**「南九州自動車道妙見第一橋復旧に関する検討委員会」
第 2 回検討委員会の開催結果について**

南九州自動車道妙見第一橋復旧に関する検討委員会 第2回の結果概要

南九州自動車道妙見第一橋の復旧方針と復旧計画（案）

妙見第一橋 復旧計画(案)について

現況(下り線)

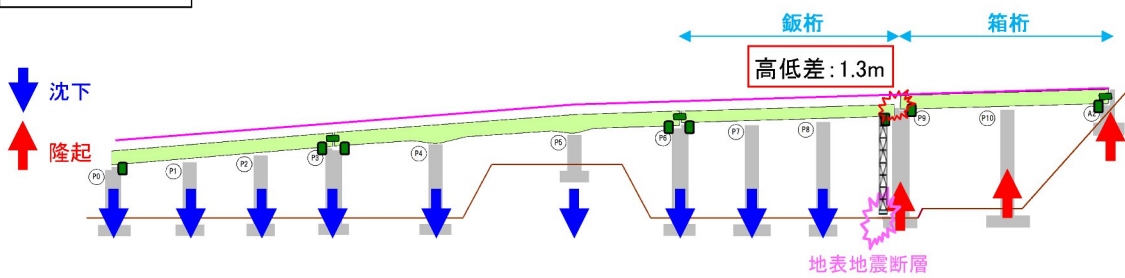
断層ずれにより、多くの隣接する橋脚間で1mを超える高低差、間隔差が発生

①-1現況構造案(桁再利用)

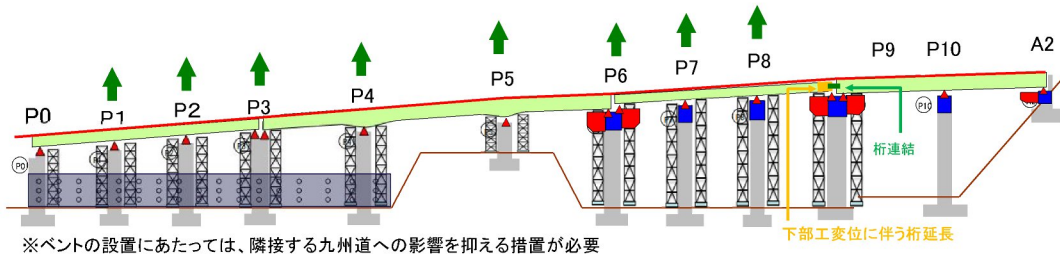
現行の桁を極力再利用。断層変位が生じても構造的に分離し損傷範囲を限定。橋脚上部の嵩上げが多数必要。

設計着手から
約3年で通行止め解除

①-2現況構造案(桁交換あり)

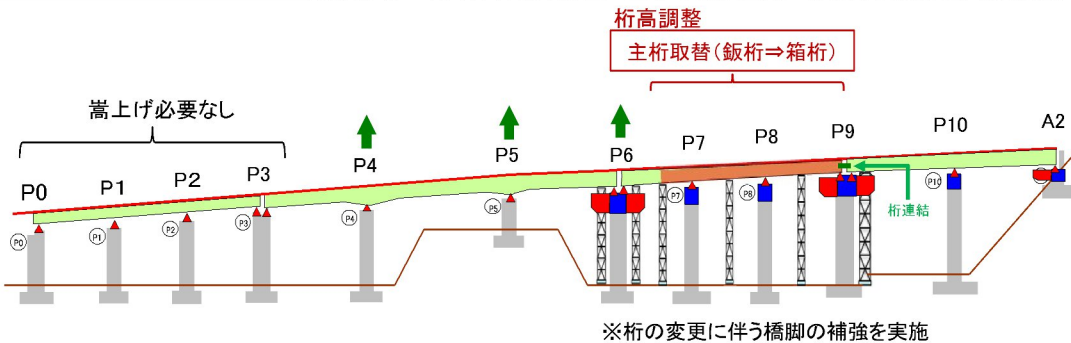
P6～P9の鉄桁部分を桁高の高い箱桁に変更するため、橋脚の補強は必要。一方、橋脚上部の嵩上げは限定的。①-1と同様、断層変位が生じても構造的に分離し、損傷範囲を限定。

設計着手から
約2年で通行止め解除

②連続桁案

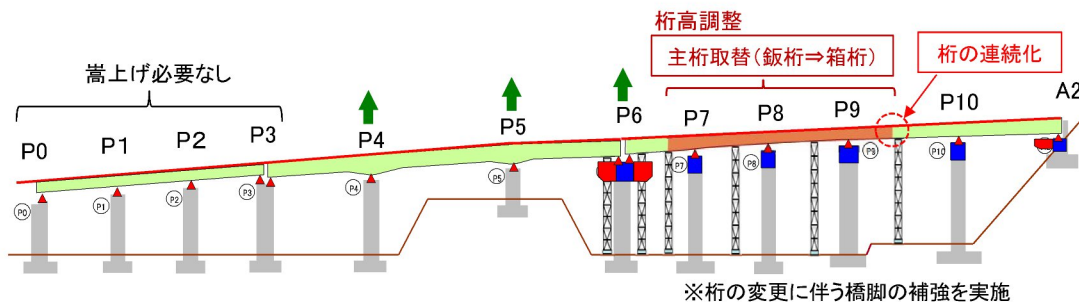
断層交差部の上部構造を連続桁とすることで、断層変位が生じても高いリダンダンシーで部材損傷の最小化を図る構造。鉄桁部分を桁高の高い箱桁に変更するため、橋脚の補強は必要。一方、橋脚上部の嵩上げは限定的。

設計着手から
約2年で通行止め解除

③単純桁案

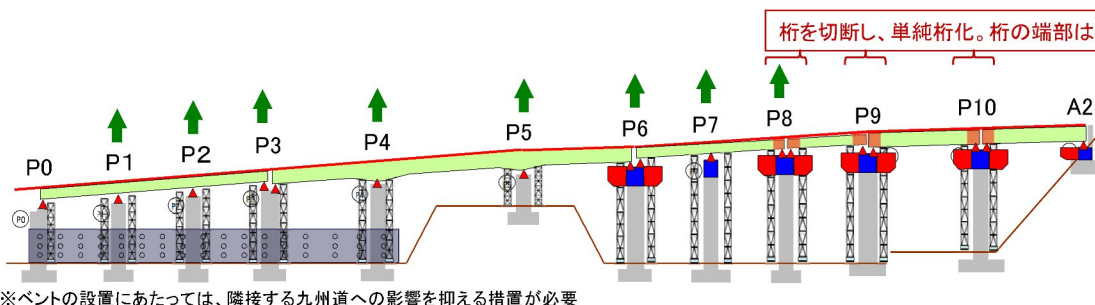
断層交差部の上部構造を単純桁として独立させ、断層変位が生じても単純桁の追随により受け流す構造。落橋させないための下部工の縁端拡幅等を多数実施する必要。

設計着手から
約3年で通行止め解除
